Oggetto: Procedimento di Verifica di assoggettabilità alla valutazione di impatto ambientale (V.I.A.), ex post. D.Lgs. n. 152/2006, e s.m.i. e s.m. i., Delib.G.R. n. 11/75 del 2021. Progetto di modifica sostanziale per l'avvio delle operazioni di recupero R5 e l'incremento della capacità complessiva di rifiuti da sottoporre a recupero presso lo stabilimento di messa in riserva e recupero di rifiuti speciali non pericolosi inerti situato a Serramanna, Loc. Pimpisu, S.P. 60 km 5. Proponente: GBA Demolizioni Recupero e Vendita Inerti S.r.l.- Riscontro richiesta chiarimenti.

Con riferimento alla nota prot. D.G.A. n. 11218 del 14/04/2025, nonché alla successiva richiesta di proroga accolta con nota prot. n. 14347 del 16/05/2025, si trasmettono in allegato alla presente i chiarimenti e le integrazioni documentali richiesti, finalizzati alla prosecuzione dell'istruttoria. In particolare, si fornisce riscontro puntuale a quanto segue:

Figura 3 ubicazione p.to di scarico

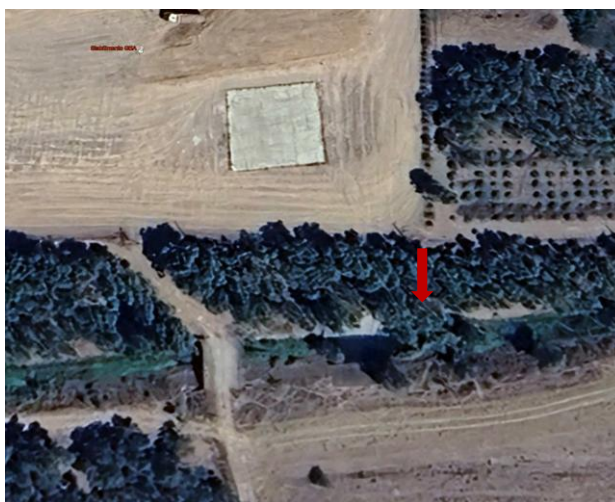
"...dovranno essere prodotte le seguenti integrazioni documentali:

- *rappresentazione grafica e particolari costruttivi dell'opera di immissione sull'elemento idrico "Sa Gora de Turriga"; in proposito si comunica che le soluzioni da adottarsi devono essere tali da non innescare fenomeni erosivi localizzati;*
- *relazione idraulica relativa alla regimazione delle acque superficiali.*

Si allega la rappresentazione dei particolari costruttivi, già trasmessi nell'ambito della richiesta di autorizzazione definitiva allo scarico, acquisita nel procedimento di rilascio dell'Autorizzazione Unica Ambientale, conclusosi con il Provvedimento Unico n. 13 del 24/10/2024, rilasciato dall'amministrazione competente.

In merito alla richiesta di presentazione di una relazione idraulica relativa alla regimazione delle acque superficiali e alla verifica della capacità ricettiva del corpo idrico "Sa Gora de Turriga", si ritiene tale elaborato non necessario, in quanto:

- lo scarico è già regolarmente autorizzato, come da provvedimento definitivo rilasciato in esito alla procedura di Autorizzazione Unica Ambientale;
- non si osservano fenomeni erosivi in corrispondenza dello sbocco dello scarico, come documentato dall'immagine allegata;
- al contrario, i fenomeni di erosione risultano localizzati a monte dello scarico, in prossimità di una struttura di attraversamento in cemento armato sul canale, che appare compromessa a seguito di eventi meteorici intensi.

In particolare, si evidenzia un cedimento del terreno spondale in sinistra idraulica, con crollo del rivestimento in calcestruzzo e spostamento di elementi prefabbricati, nonché diffusa instabilità del terreno retrostante, caratterizzato dalla presenza di materiali disagregati alla base della scarpata.

Alla luce di tali elementi, non risultano criticità né carenze strutturali riconducibili allo scarico oggetto dell'autorizzazione, e pertanto lo studio richiesto non apporterebbe elementi utili ulteriori rispetto a quanto già verificato in sede autorizzativa.

Individuazione area operazioni di recupero (R5)

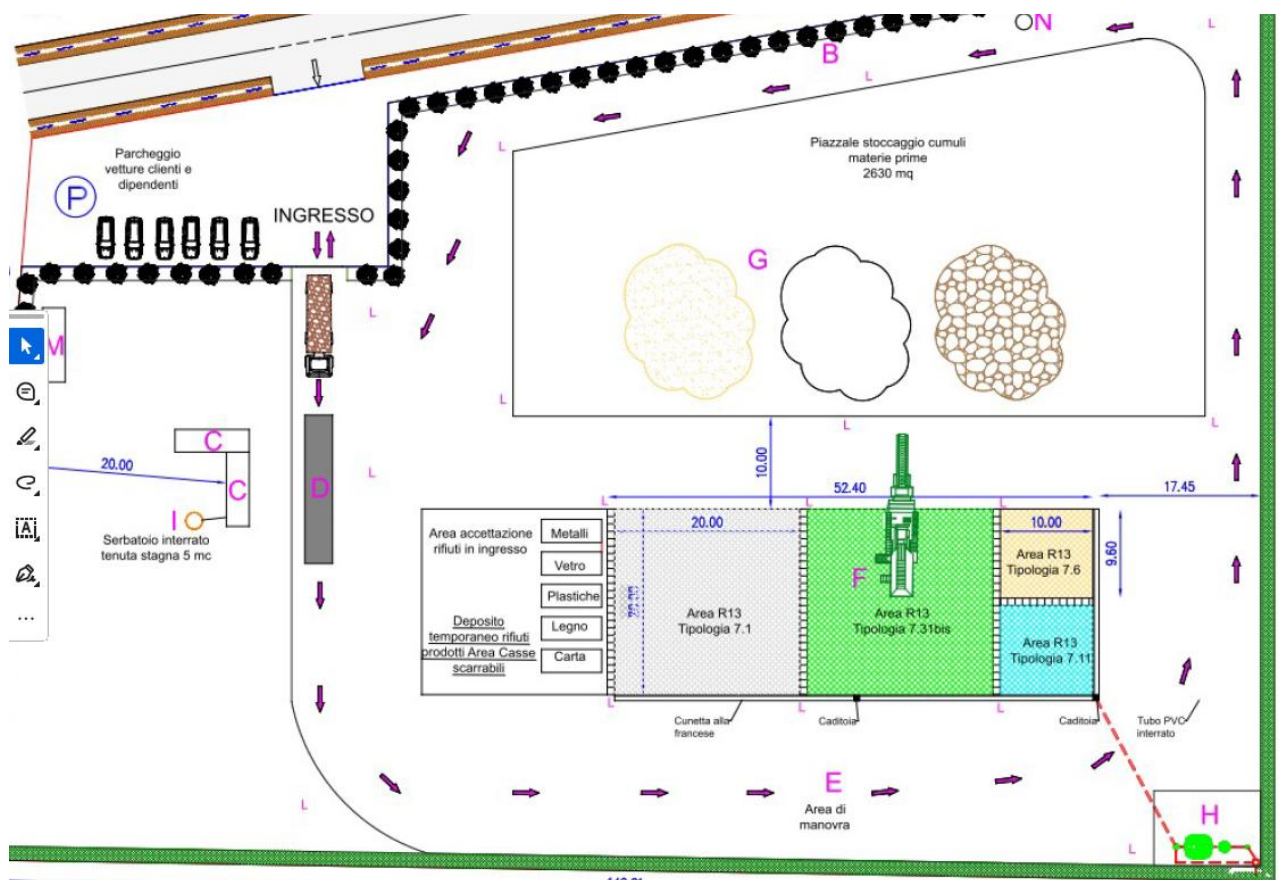
- *nel paragrafo 6.4 si indica che il rifiuto è movimentato con una pala meccanica nella tramoggia del frantoio a mascelle per la riduzione volumetrica degli inerti, nell'area denominata "area operazioni di recupero (R5)"; poiché nella tavola 02 allegata all'istanza non si è riusciti ad individuare tale area si chiede di predisporre una planimetria che chiarisca tale aspetto;*
- *le aree di deposito temporaneo dei rifiuti prodotti dalle attività condotte in impianto dovranno essere gestite in conformità a quanto disposto dal D. Lgs 152/2006, in*

Si prende atto dell'osservazione e si conferma che l'area destinata alle operazioni di recupero R5, nella quale viene movimentato il rifiuto mediante pala meccanica verso la tramoggia del frantoio a mascelle per la riduzione volumetrica, è evidenziata nell'immagine sottostante.
